JUNTA DE ACLARACIONES DE LA LICITACIÓN PÚBLICA NACIONAL DE TIPO PRESENCIAL, LPN-103C80801-001-2020, MEDIANTE NÚMERO DE PROCEDIMIENTO EN COMPRANET LA-930060989-E1-2020 Y CÓDIGO DE EXPEDIENTE 2151093, RELATIVA A LA ADQUISICIÓN DE 20 CAMIONETAS TIPO VAN Y 5 AUTOBUSES TIPO URBANO CON ADAPTACIONES PARA LOS SERVICIOS DE TRASLADO DE PERSONAS CON DISCAPACIDAD.

La Representante de la Convocante y Contratante, **C. NAYELI MARTÍNEZ CALDERÓN**, Encargada de Despacho de la Dirección Administrativa quien la preside; **FELIPE BERNARDO VARGAS HERNÁNDEZ** en representación de la Dirección de Asistencia e Integración Social y Asesor del área técnica y área solicitante; **ARTURO ESCOBAR MELÉNDEZ**, Director Jurídico y Consultivo; **MARÍA DEL PILAR RIVERA RUÍZ**, Encargada de Despacho de la Subdirección de Recursos Materiales y Servicios Generales; **MARÍA PORFIRIA TERESA MACHORRO LÓPEZ**, Jefa del Departamento de Licitaciones; todos ellos servidores públicos de este Sistema para el Desarrollo Integral de la Familia del Estado de Veracruz y miembros del Comité de adquisiciones, arrendamientos y servicios integrado para la presente licitación, con fundamento en el artículo 22 de la Ley de Adquisicione

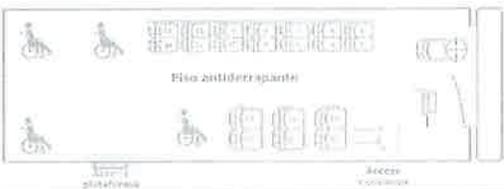
RESPUESTA	PARTIDA 1 CAMIONETAS TIPO VAN MODELO 2021 PARTIDA 2 AUTOBUSES TIPO URBANO MODELO 2021
26	REFERENCIA	Página 26, Partida 2, Carrocería, párrafo 8, " Ventanillas, 50-50 corredizas en la parte superior"
	PREGUNTA	Solicitamos atentamente a la convocante nos permita ofrecer ventanillas corredizas superior e inferior con topes de seguridad, con la cual se clausura las ventanillas inferiores. ¿Se acepta?
	RESPUESTA	Apegarse a las bases
27	REFERENCIA	Página 27, Partida 2, Rampa Hidráulica para sillas de ruedas, Párrafo 1. Superficie de alojamiento para silla de ruedas con dimensiones 1,300 mm (longitud).
	PREGUNTA	Solicitamos amablemente a la convocante nos permita ofrecer un espacio de 1,245 mm de longitud para el alojamiento de silla de ruedas, el cual ofrece el espacio suficiente para alojar una silla de ruedas y se garantiza

la correcta sujeción y anclaje ¿Se acepta?
	RESPUESTA	Se acepta
28	REFERENCIA	Página 27, Partida 2, Rampa Hidráulica para sillas de ruedas, párrafo 3, Instalación en el espacio reservado para el pasajero en sillas de ruedas de 2 asientos plegables.
	PREGUNTA	Solicitamos amablemente a la convocante nos aclare si en cada uno de los 4 espacios destinados para silla de ruedas deberá de incluirse 2 asientos abatibles. Favor de aclarar.
	RESPUESTA	Los espacios de sillas de ruedas son exclusivos para ello.
29	REFERENCIA	Página 27, Partida 2, Rampa Hidráulica para sillas de ruedas, párrafo 6. Guía podó táctil.
	PREGUNTA	Solicitamos amablemente a la convocante aclare si la señalización Podó táctil, deberá colocarse a todo lo largo del salón de pasajeros, Favor de Aclarar
	RESPUESTA	Es correcto
30	REFERENCIA	Página 27, Partida 2, Rampa Hidráulica para sillas de ruedas, párrafo 9. Distancia de los peldaños de acceso y descenso de la unidad serán de una altura máxima de 250 mm y los siguientes de 200 mm, con una profundidad mínima de 300mm.
